Resposta ao Pedido de Elementos Adicionais

No Ecoparque de Palmela (APA00086443) apenas são desenvolvidas duas atividades PCIP, nomeadamente as que possuem as seguintes rubricas:

Figura 4. Vista geral da área de compostagem intensiva

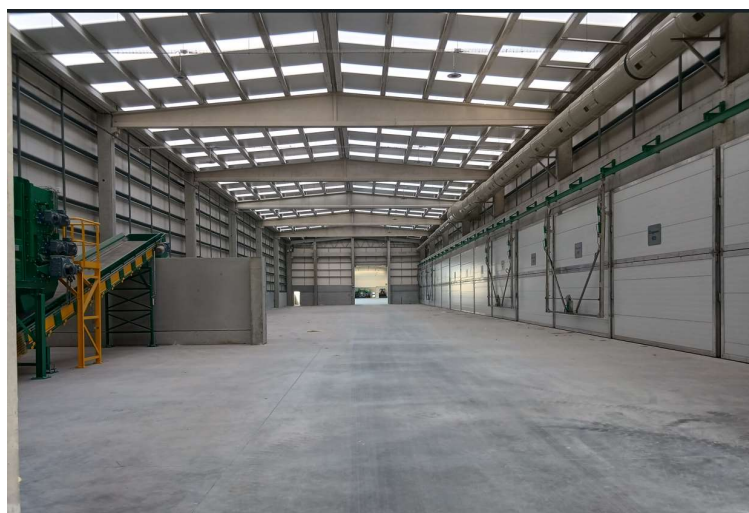
Na figura seguinte apresenta-se a zona de compostagem intensiva:

A mistura de biorresíduos é encaminhada pelo tapete visível na figura anterior para a zona de alimentação dos túneis de compostagem intensiva. Esta zona é constituída por 14 (catorze) túneis de compostagem intensiva onde a valorização dos biorresíduos ocorre pela via aeróbia, durante um período de 21 (vinte e um) dias.

Figura 9. Vista geral da linha de afinação composto

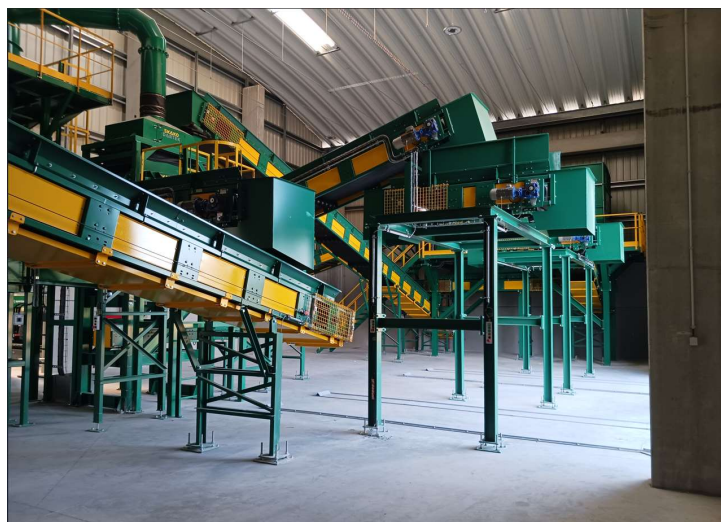
O alimentador e a linha de afinação de composto são apresentados na foto seguinte:

Após o período de compostagem em parque, a fração orgânica encontrar-se-á estabilizada e a pilha será encaminhada para a linha de afinação, para remover do material os contaminantes e gerar um composto compatível com as exigências do Decreto-Lei n.º 30/2022 de 11 de abril e Portaria n.º 185/2022 de 21 de julho.

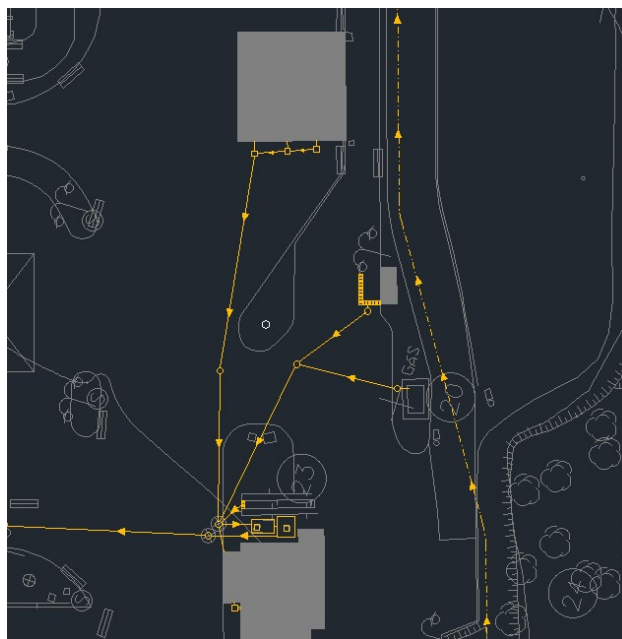
36. Relativamente à Plataforma Logística e Tratamento de Resíduos Volumosos a construir, verifica-se através dos elementos apresentados, que a AMARSUL tem apenas a intenção futura de construir esta infraestrutura, numa localização apenas identificada em planta, não tendo apresentado os respetivos projetos de implantação no local designado. Assim, verifica-se que os elementos associados a esta instalação de tratamento, designadamente os sistemas de tratamento manual e mecânico, os equipamentos fixos e móveis, infraestruturas de águas, energia, recursos humanos e os locais inerentes à receção e tratamento de resíduos e respetivas capacidades a licenciar, são omissas, e não permitem uma avaliação adequada e objetiva. Face ao exposto, solicita-se uma posição e

esclarecimento da AMARSUL, relativamente à intenção ou não de prosseguir com a implantação desta instalação de tratamento de resíduos. Em caso afirmativo, deverá apresentar todos os elementos necessários, tais como memória descritiva detalhada e peças desenhadas, que permitam efetuar uma avaliação à proposta apresentada.

Face às particularidades do projeto da plataforma de monstros, a Amarsul ainda não se encontra em condições de apresentar elementos relativos a essa unidade de gestão de resíduos pelo que propõe que a referência a essa instalação (Plataforma Logística e Tratamento de Resíduos Volumosos) seja removida do presente processo de licenciamento.

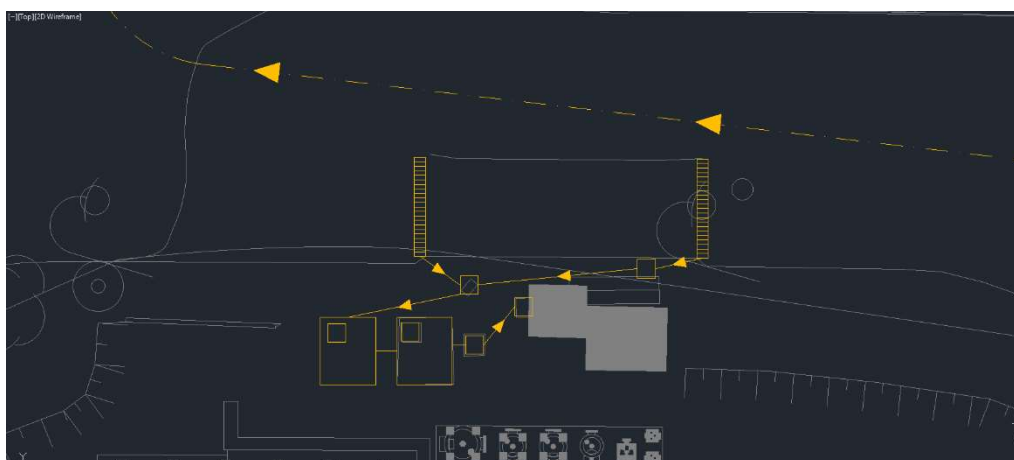
37. Apresentação de peça desenhada, devidamente legendada, com implantação das redes de drenagem de águas pluviais contaminadas e não contaminadas (coberturas), com os respetivos coletores, sentido de escoamento, órgão de armazenamento, separadores de hidrocarbonetos e pontos de descarga (linha de água e/ou solo ou EPTAR)

- Com origem na oficina
- Com origem na zona de lavagem de equipamentos | contentores
- Com origem na zona de abastecimento de gasóleo
- Com origem na bacia de retenção do depósito de gasóleo

Sugere-se a consulta da referida peça desenhada para uma perceção completa da solução que se encontra descrita.
